## **Modification de décret Saint-Alexandre**

### Réponses aux questions

Figure 1 Variante B

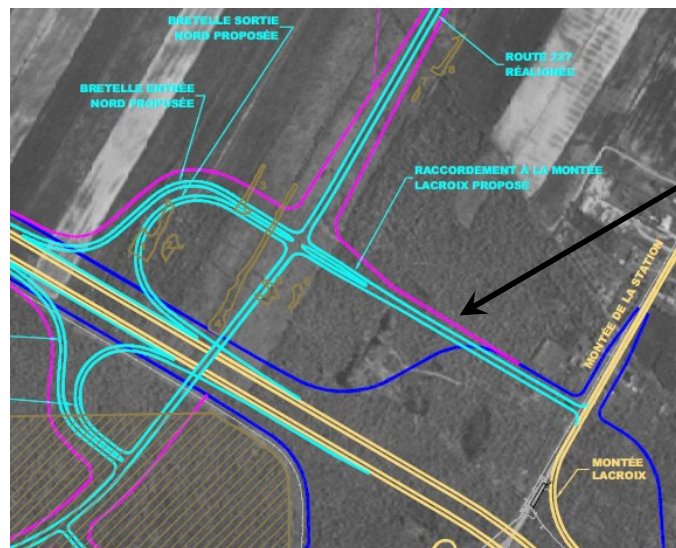
**QC-21 :** *Est-ce que la gestion de l'entretien hivernal de l'échangeur de Saint-Alexandre pourrait être confiée à la municipalité?*

Le futur échangeur de Saint-Alexandre est prévu dans l'alignement de la route 227 existante (variante B). L'entretien hivernal de cette route ainsi que de l'échangeur est de la responsabilité du MTQ.

Cependant, l'entretien du nouveau tronçon nommé *raccordement de la montée Lacroix* reliant la montée de la Station à l'échangeur de Saint-Alexandre sera remis à la municipalité. Voir figure 1.

Tronçon remis à la municipalité

**Titre**  
Cartographie de la zone d'inventaire des milieux humides et plantes envahissantes

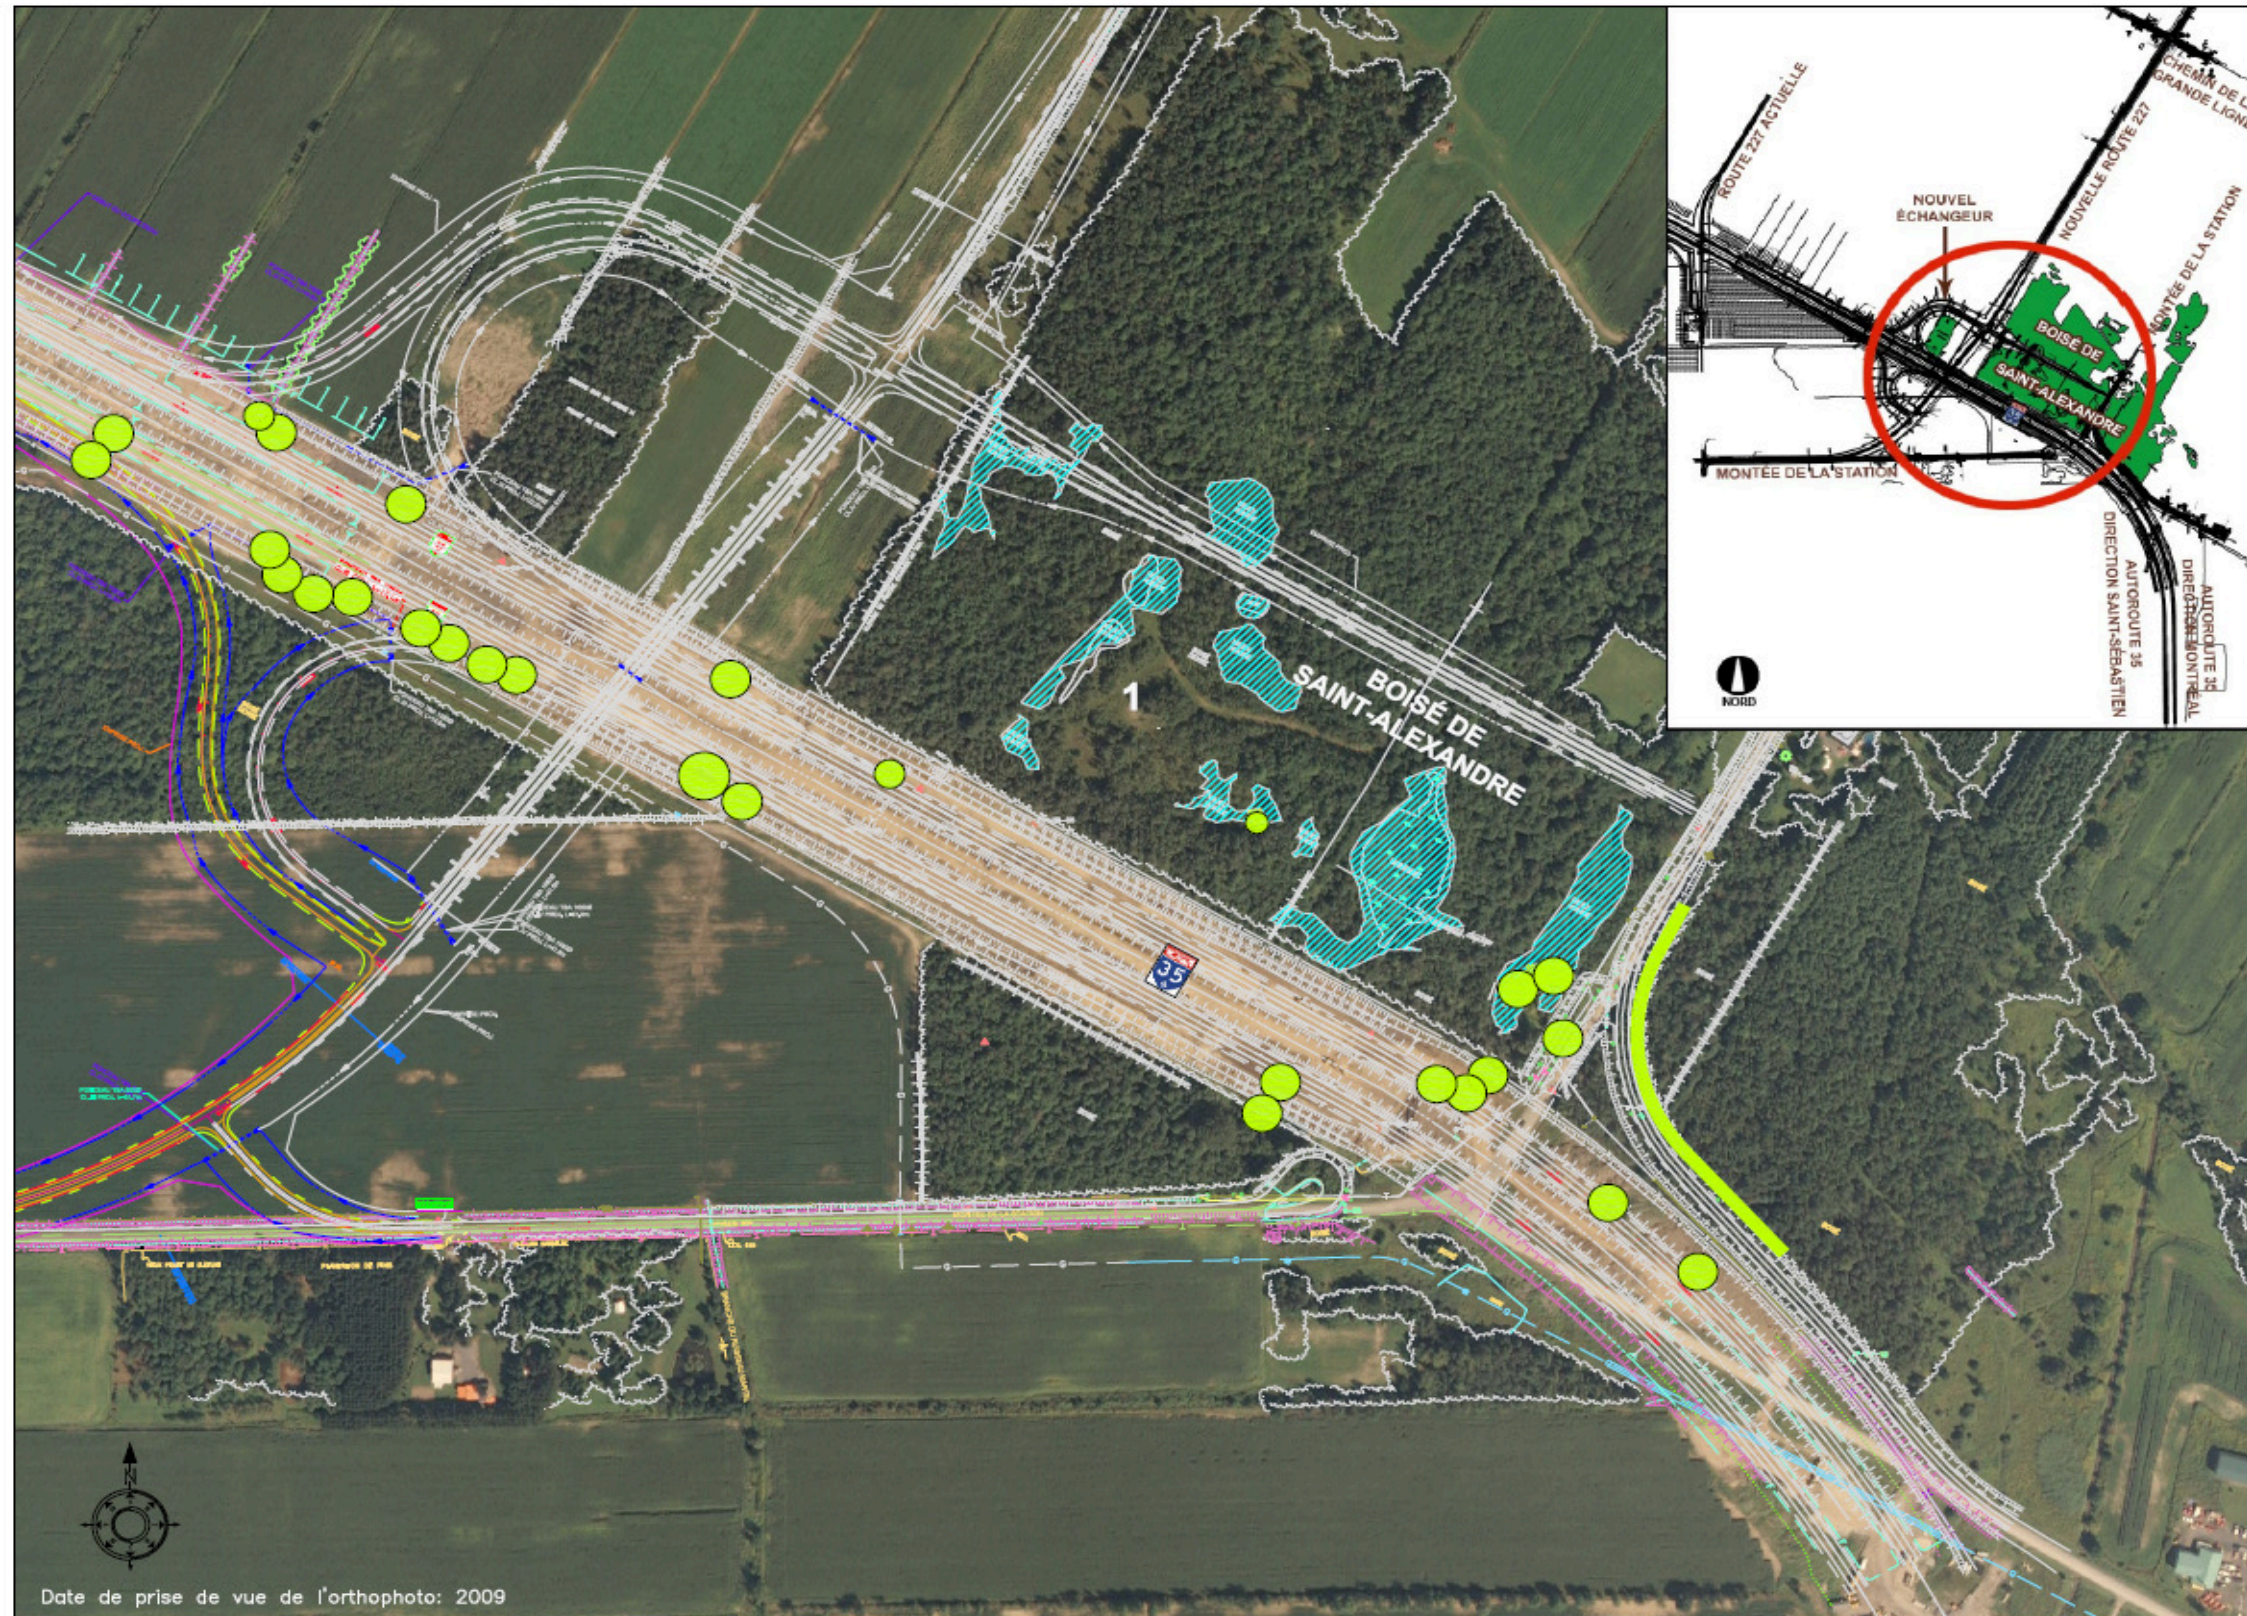
**QC-26 :** *L'initiateur mentionne qu'un inventaire du roseau commun dans les limites d'emprise du nouvel échangeur propose dans la variante B sera effectué. La Direction du patrimoine écologique et des parcs (DPEP) demande à l'initiateur de lui transmettre les données de localisation de roseau commun dans les abords de la route de la zone à l'étude ainsi que dans les secteurs des travaux projetés (coordonnées géographiques ou shapefile) et leur abondance.*

Nous souhaitons vous faire part de notre grande inquiétude qu'en à la présence actuelle (avril et novembre 2014) du roseau commun à l'intérieur des milieux humides du boisé de Saint-Alexandre. Voir photo ci-contre montrant du roseau entre les zones B-C identifiées sur la figure 3.5 du document *Demande de modification du décret no 599-2007 du 13-12-2013*.

Voici une carte de localisation ainsi que les coordonnées GPS. Cette carte est également disponible à l'annexe C du rapport « *Résultats de l'inventaire du jonc à tépales acuminés* ». Un plan de type « shapefile » vous est également transmis sur un support informatique (DVD). Ce relevé est non exhaustif, puisque certains lots nécessaires à la réalisation de la variante B n'appartiennent pas encore au MTQ. Après l'acquisition du terrain, le MTQ pourra transmettre, entre autres, de nouvelles données GPS sur la localisation, s'il y a lieu, du roseau commun dans les champs situés entre la route 133 et l'autoroute 35.
